(仮称)仙台市岩切山崎今市東土地区画整理事業 環境影響評価準備書に対する指摘事項への対応について

令和元年12月

仙台市岩切山崎今市東土地区画整理組合設立準備委員会

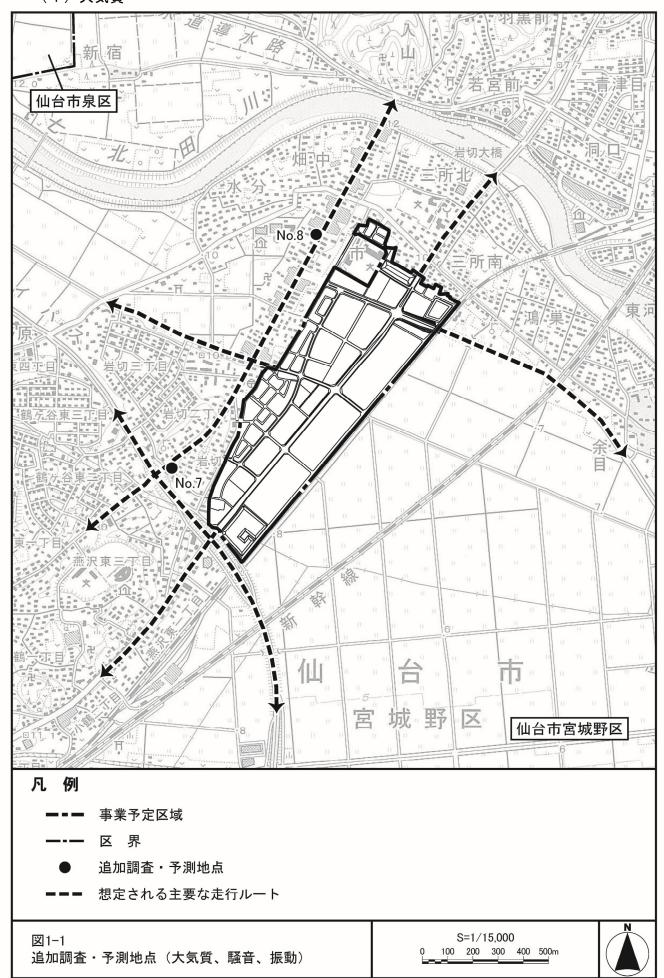
) 第1回番貸会後の又書による指摘事項への対応 			
	指摘事項	対応方針	備考	
1	施設関連車両の交通量が最も多くなると予想される岩切1丁目と2 丁目を挟む道路上にも騒音・振動の 測定点を設けるべきであると考え る。	ご指摘を踏まえ、事業予定区域西側の道路沿道2ヶ所において、追加の調査、予測及び評価を行いました。また、騒音・振動に加え、大気質についても行いました。調査、予測の結果は以下のとおりです。	図 1-1(p.6) 参照	
		【大気質】 ①調査結果: 二酸化窒素濃度の期間平均値は、0.010ppm、0.007ppmでした。日平均値の最高値は、0.013ppm、0.009ppmであり、環境基準値を下回りました。②予測結果: 二酸化窒素の年平均値は0.00909~0.00950ppmであり、施設関連車両による寄与は0.43~1.09%でした。浮遊粒子状物質の年平均値は0.01603~0.01612mg/㎡であり、施設関連車両による寄与は0.06~0.19%でした。二酸化窒素の日平均値の年間98%値は0.021~0.022ppm、浮遊粒子状物質の日平均値の2%除外値は0.041mg/㎡であり、ともに環境基準値及び仙台市定量目標値を下回りました。	表 1-1~3 (p.7~8) 参照	
		【騒音】 ①調査結果: 騒音レベルは、昼間は61dB、66dB、夜間は53dB、58dBであり、1地点で昼間に環境基準値を上回りました。要請限度は、2地点とも下回りました。②予測結果: 等価騒音レベルは、昼間に62.8~67.3dB、夜間に54.9~59.3dBであり、1地点の昼間において環境基準値を上回りましたが、ここでは現況でも既に環境基準値を上回っていました。 本事業の施設関連車両による騒音レベルの増加分は1.3~3.7dBでした。	表 2-1~3 (p.9)参照

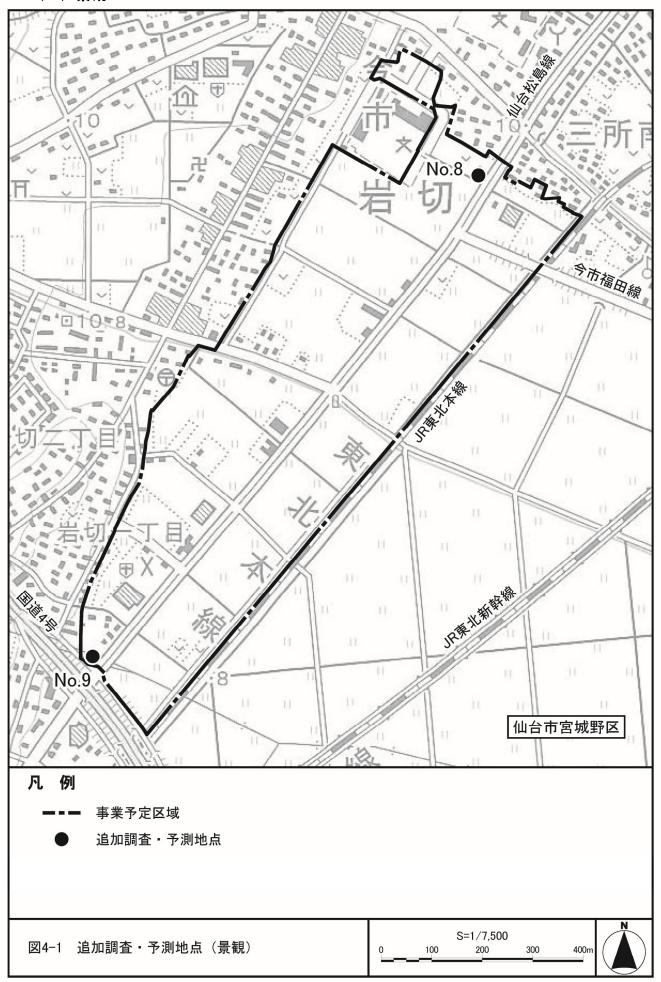
指摘事項	対応方針	備考
1	本事業のような開発では、近景こそ大事である。より近くの、例えば事業予定区域の中のどこかに調査地点を設定して予測・評価し、幹線道路沿いの一般的な景観ではない、近景の創造をもっと考えるべきである。	ご指摘を踏まえ、創造された環境の 変化が現れる(事業予定区域内)におけるでは、近景域(事業予定区域内)におり、でいるでは、事業でのでは、は、ないのでは、ないのでは、ないのでは、というでは、というでは、ないのでは、というでは、ないのでは、は、は、ないのでは、ないのでは、は、は、ないのでは、ないでは、ないでは、ないでは、ないでは、ないでは、ないでは、ないでは、ない	図4-1、表 4-1、写真 4-1(1)~(2) (p.11~14) 参照
2	幹線道路沿いに緑化等の計画があるが、近景の創造、良好な環境を創造するという観点で、商業側についても同様に考えてもらいたい。立地企業に任せるのではなく、事業者として考えるべきではないか。	幹線道路沿いの流通業務用地では宅地内に比較的ボリュームのある緑地を確保することとしています。 一方、商業地や住宅地側のエリアでは、準幹線道路沿いの街路樹や公園等の身近な緑の整備を計画しています。 今後は、商業・住宅の各宅地内における植栽等のルールについても、地区計画で条件を付すなど、近景の創造の観点で検討していきます。	図4-2(p.15) 参照
3	調整池について、3つのうち1つくらいはコンクリート張りではなく、 水辺空間が作れないか。	防災調整池は、洪水流出の抑制を目的としており、現在はその機能を進めてする観点で管理者との協議を進めに併せ、緑化についても検討していきまず。 幹線道路から見える辺(第1~3調整池共通)に加え、第2調整池の小学による地共通)に加え、第2調整池の上ととないで、調整池周囲に対する目隠しとなるます。 ような修景整備の実施については、まずの環境整備については、といきます。 関係機関との協議を進めていきます。
